クイックリリースリコールのお知らせ

キャノンデール・ジャパン株式会社

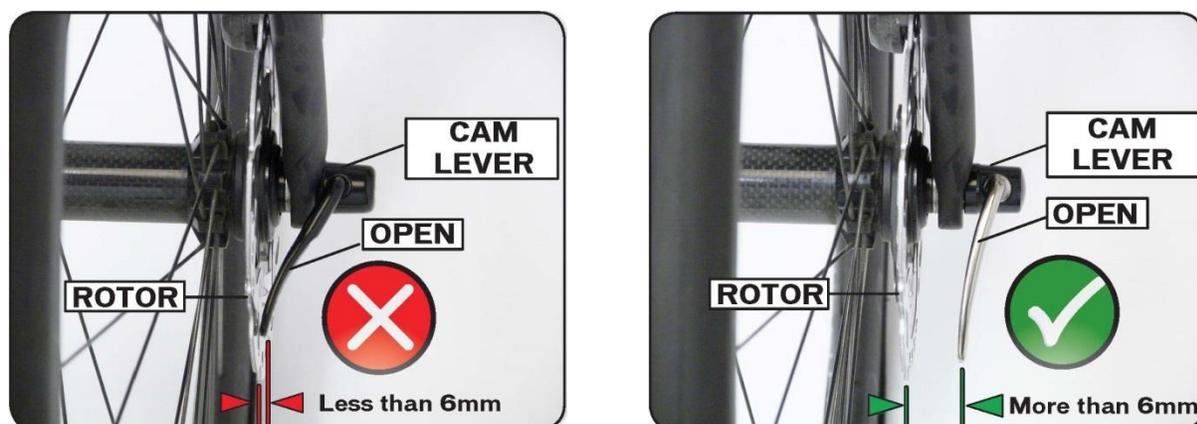
さて、キャノンデール製品に採用しております「クイックリリース」におきまして、カムレバーが180°以上開き、ディスクローターと接触する可能性があることが判明しました。走行中に接触した場合、フロントホイールが脱落したり、コントロールを失って転倒する可能性があります。

左図：クイックリリースレバーがディスクブレーキローターに接触する可能性がある状態

右図：クイックリリースレバーとディスクブレーキローターに十分なクリアランスがある状態

対象製品：1998年から2015年モデルのうち、クイックリリースが完全に開放した状態、ディスクローターとの間隔が6mm未満の場合。なお、クイックリリースが完全に開放した状態、ディスクローターとの間隔が6mm以上の場合は対象外となります。
